Informativo de Assistência Técnica

Circular N.º: 019/06 Responsável: Pós-Vendas Data: 14/07/2006 Revisão: 001
Para: Instaladores, Clientes, Lojistas, Representantes e Distribuidores.
Assunto: Funcionamento das Novas Trava Elétricas Pósitron 3 Fios

Novas Travas Elétricas – 3 fios (TR – PRÓ / V1 E V2)

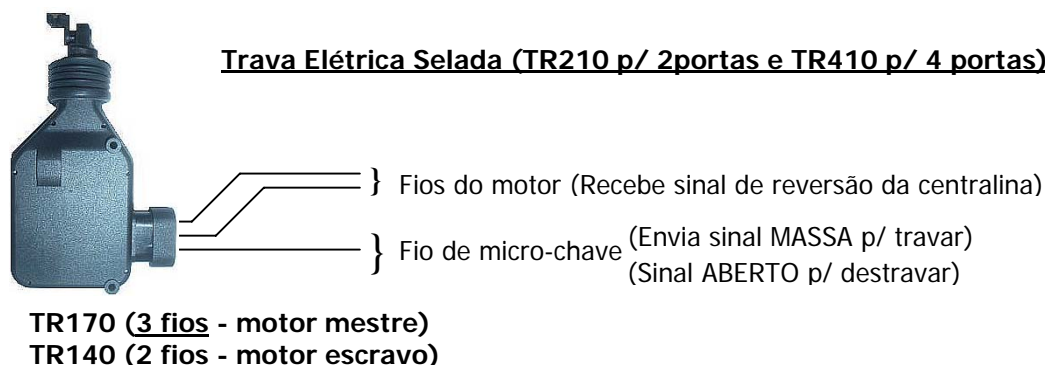
Este informativo tem o objetivo de esclarecer as dúvidas referentes ao funcionamento das novas travas elétricas (3 fios). A centralina TR113 é igual para os dois modelos atuais de travas elétricas dedicadas da Pósitron (TR-Pró e Selada – 3 fios). O funcionamento elétrico das novas centralinas e dos novos motores, são diferente em relação as travas elétricas antigas (5 fios), o que torna incompatível a substituição entre eles, conforme figuras abaixo.
